Mission régionale d'autorité environnementale
PAYS DE LA LOIRE

AVIS DÉLIBÉRÉ

SUR LE PROJET ÉOLIEN DES MOINOTIÈRES

n° PDL-2023-7271

Variantes d'implantation sur le secteur retenu – source dossier

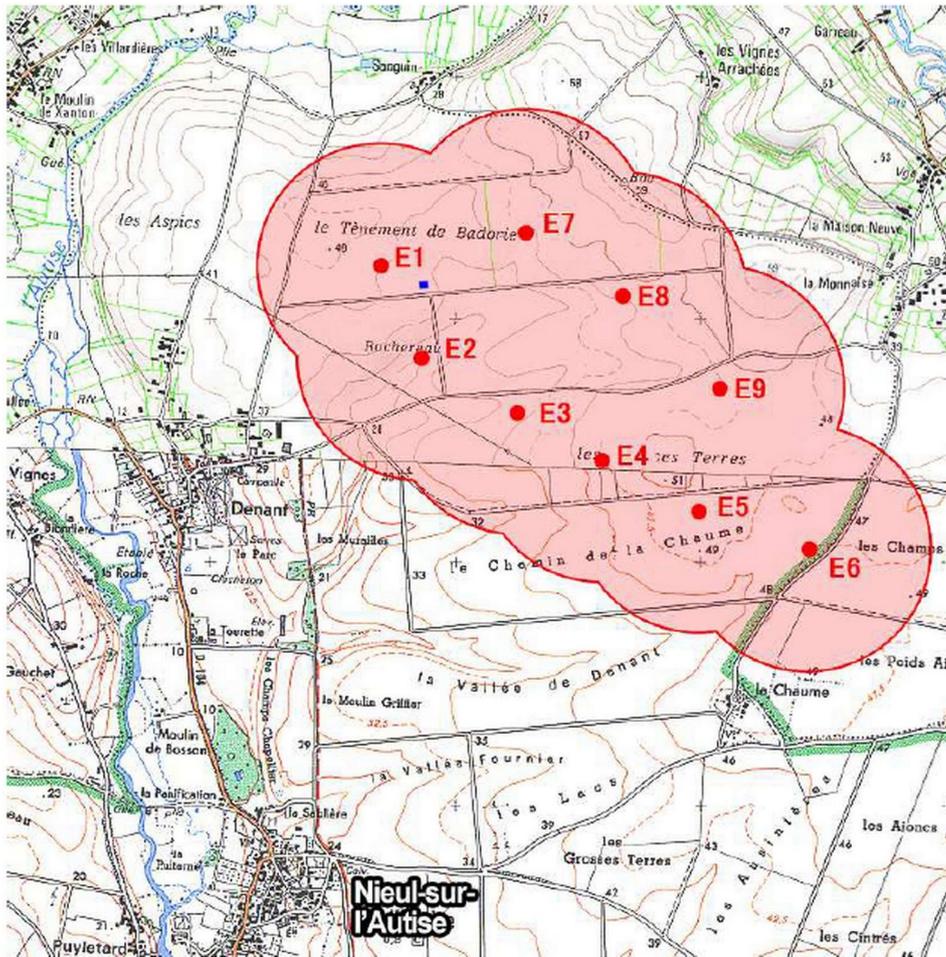
La MRAe tient à souligner que chacun des scénarios propose une implantation plus ou moins identique pour l'éolienne E1, dont le positionnement correspond à l'implantation d'une éolienne (E6) qui n'avait pas été retenue dans le cadre de l'instruction du projet de 9 machines conduisant au parc voisin de 8 machines aujourd'hui en fonctionnement. **Il en résulte par conséquent une interrogation quant à la réelle prise en compte par le porteur de projet des considérations qui avaient présidé à l'abandon de l'éolienne E6 dans l'autorisation du parc existant.**

Par ailleurs l'analyse comparative des scénarios apparaît quelque peu tronquée dans la mesure où seul le scénario 3 dispose d'un diamètre de rotor de 117 m contre 126/131m pour les deux autres options. Ceci conduit logiquement au regard des critères principaux qui président en matière de projet éolien que sont le paysage et les enjeux relatifs à la faune volante, à retenir cette solution.

De plus, si la hauteur en bout de pale de la solution retenue est identique à celle du parc voisin, en revanche le diamètre de rotor étant plus important, la garde au sol est alors limitée à 33 m contre 50 m pour les huit machines voisines, ce qui du point de vue de la cohérence recherchée entre les deux parcs gagnerait à être justifié.

- de justifier le choix de reconduire un scénario avec une éolienne E1 dont l'implantation est relativement similaire à celle abandonnée à la suite de l'instruction du parc voisin « Les Grosses Terres » ;
- de justifier le choix d'un gabarit de machine avec un rotor plus grand et une garde au sol sensiblement plus faible par rapport aux éoliennes existantes dans le prolongement desquelles le projet se situe.

Figure 107 : Superposition du projet retenu sur les enjeux ornithologique

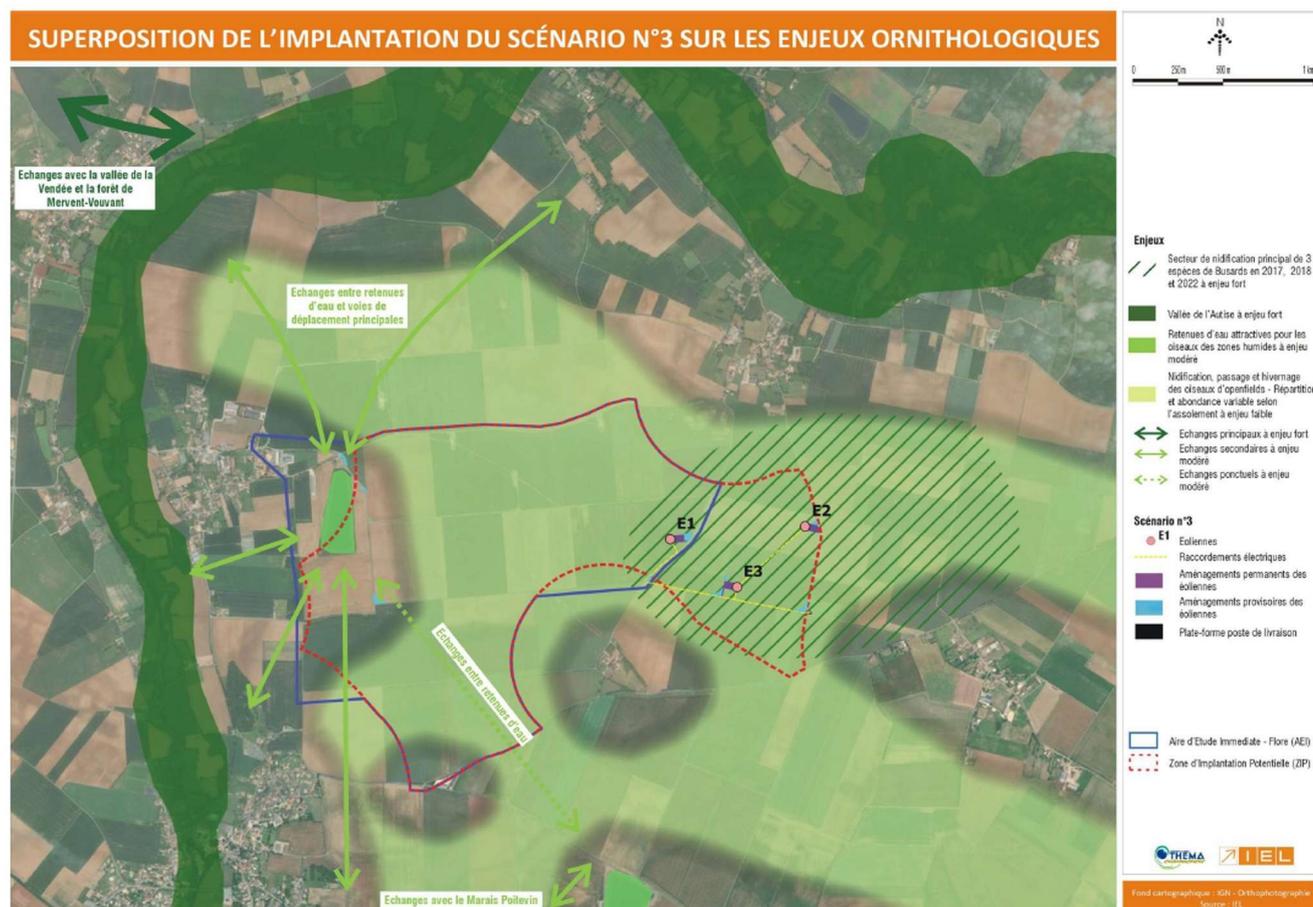
Dans le cas présent si les différents arguments développés au dossier, basés notamment sur les suivis de parcs existants environnant en secteur de plaine, laissent à penser que certaines de ces espèces tendent à s'accoutumer de la présence des éoliennes, il n'en demeure pas moins que la fréquentation par les différentes espèces de busards apparaît avoir diminué au sein du parcellaire des 8 aérogénérateurs voisins, les oiseaux se reportant le plus souvent à la périphérie du parc. Ainsi la zone de nidification du busard au sein de laquelle prendraient place les 3 machines supplémentaires risque de conduire également à une certaine désaffection du site par ces oiseaux contraints de se reporter sur des espaces extérieurs réduits, toujours un peu moins accueillant dès lors qu'ils entreront possiblement en concurrence avec d'autres groupes.

La MRAe relève que la prise en compte de cet enjeu de préservation des busards, notamment, conduit à la mise en place de mesures exclusivement destinées à réduire les incidences sans rechercher prioritairement l'évitement et sans concerner l'éolienne E1 pourtant également située dans cette même aire de nidification. Ces mesures de bridages et systèmes de détection introduisent une certaine complexité dans les modalités d'exploitation et de suivi du parc sans qu'il soit permis par ailleurs d'apprécier son efficacité en termes d'impact sur l'avifaune et les incidences du point de vue de la perte de production. La mise en place de
